## 新北市政府工務局 函

主旨：檢送107年4月18日召開之「新北市政府工務局與社團法人新北市建築師公會107年第6次建築管理法規研討會」會議紀錄1份，請查照並轉知所屬會員。

# 新北市政府工務局 107 年 04 月份建築管理法規研討會議紀錄

提案一附件

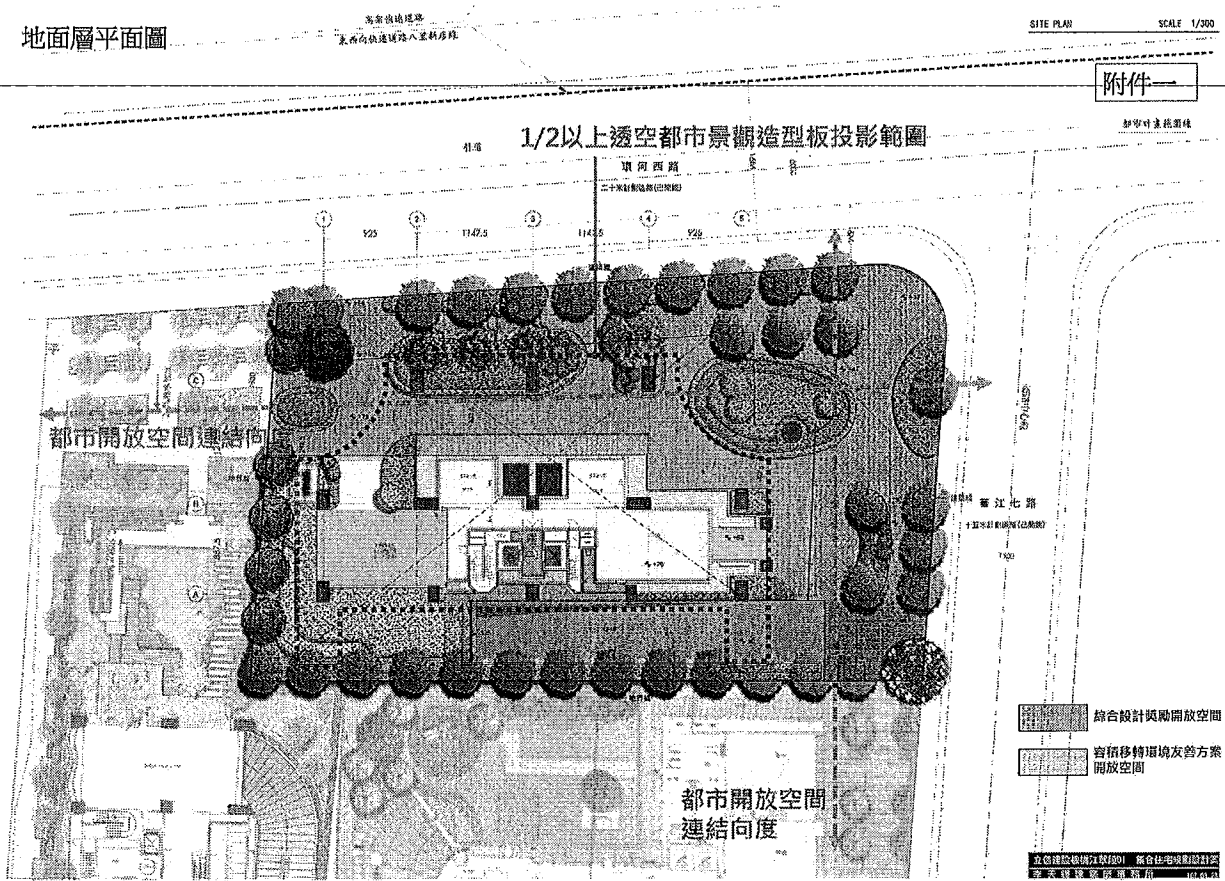
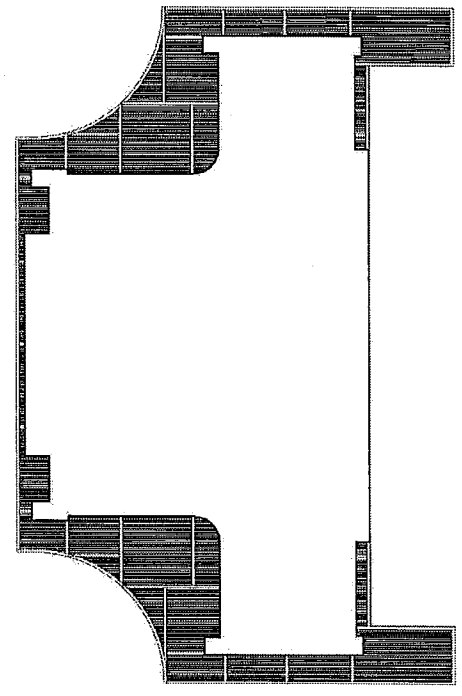
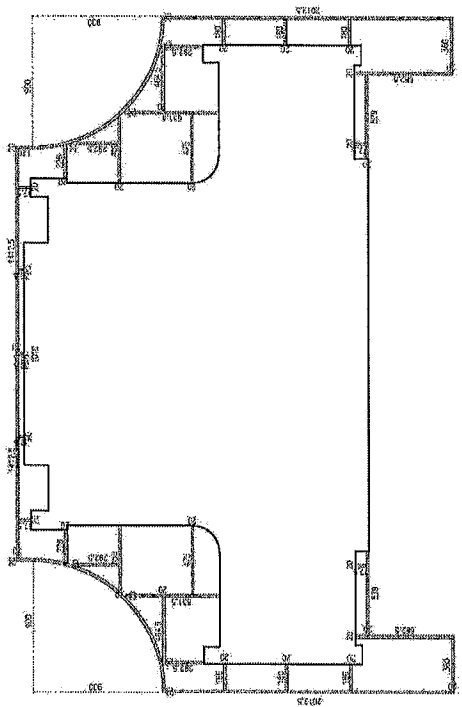
- 一、因都市設計審議時考量開放空間之延續性，要求應比照鄰地留設沿街式開放空間，作為容積移轉之環境友善方案供公眾使用。因該開放空間經由建築底部穿越通過，考量整體都市空間品質及建築造型，特於前開容移友善回饋方案之開放空間上方設置一透空達 1/2 以上之都市景觀造型板，因該都市景觀造型板範圍非供居室使用，是否得依內政部台內營字第 8984527 號函「…上開結構性過樑部分之水平投影面積，應計入建築面積；因其非供居室使用，得不計入各層樓地板面積」之精神，計入建築面積計算，但無須檢討樓地板面積及容積樓地板面積？提請討論。

按建築技術規則並無「造型版」之定義與規範；另得否計入建築面積應依同規則建築設計施工編第 1 條第 3 款等相關規定，非可任意為之。若該「造型版」具有遮陽板功能，請標示為「遮陽板」，並依相關規定檢討。

提案四附件

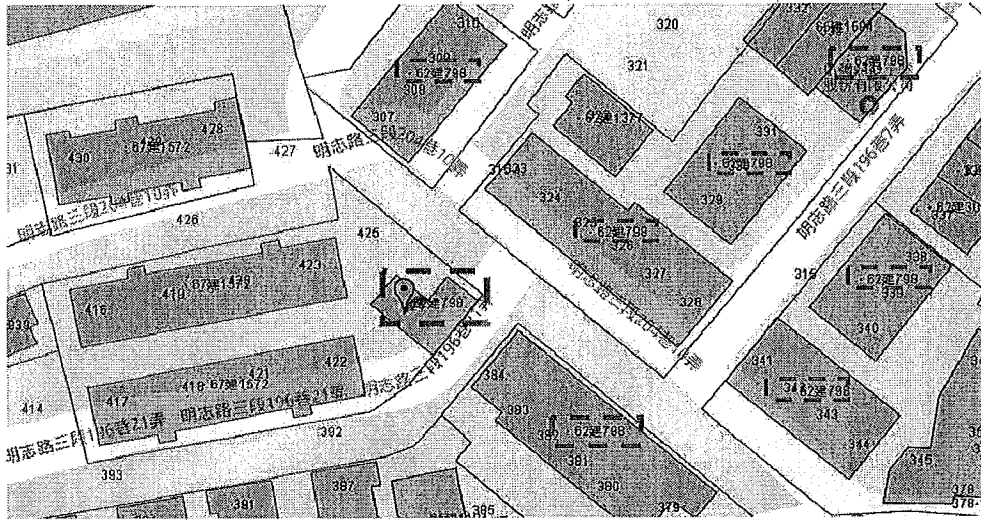
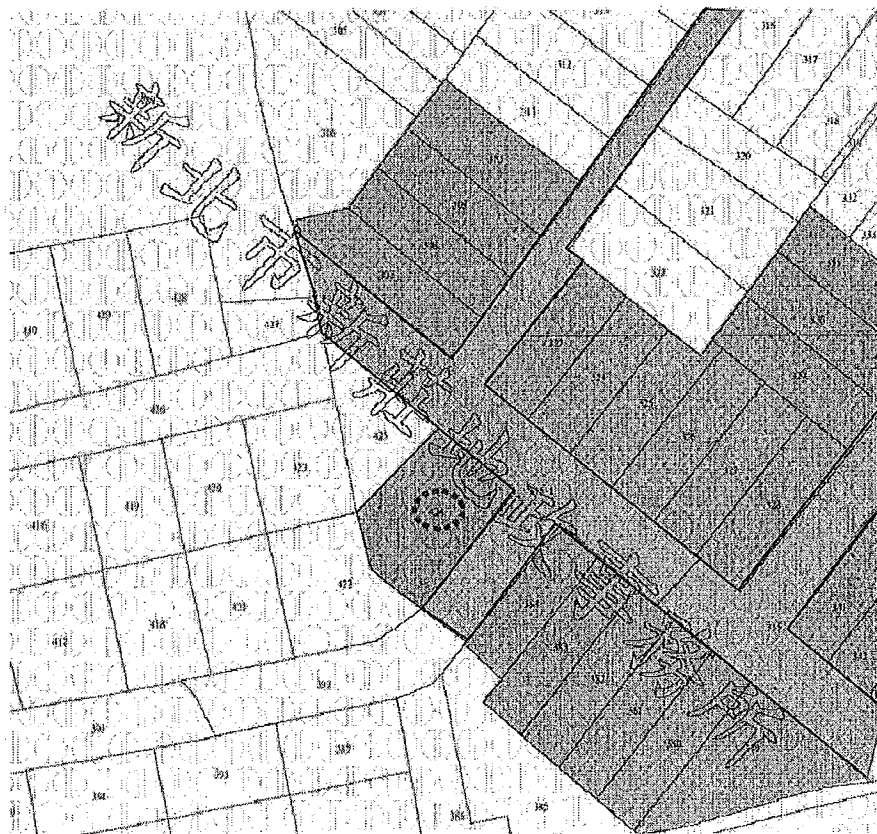
- 一、「建築基地法定空地分割辦法」發布實施前已領有使照且已分割之基地，依原核准圖說各棟建物分別及合計檢討建蔽率之結果，均小於興建當時規定之建蔽率，故其個別基地均無須供他基地平均計算建蔽率使用。況新建建築面積若小於原建築面積者，更無重複使用法定空地之虞。
- 二、若無內政部 86 年 8 月 19 日台內營字第 8606271 號函、78 年 7 月 7 日台內營字第 720403 號函釋不得新建或增建之情形，且符合 99 年 6 月 10 日府簽批示「臺北縣建築基地於建築基地法定空地分割辦法發布實施前完成法定空地地籍分割土地申請新建、增建及改建檢討處理原則」第三點前段規定者，建議得就申請基地範圍單獨檢討，辦理拆除全部建築物後申請新建，提請討論。

請建築師公會參考個案案例，繪製圖例，送工務局依程序簽核後函請公會週知所屬會員。
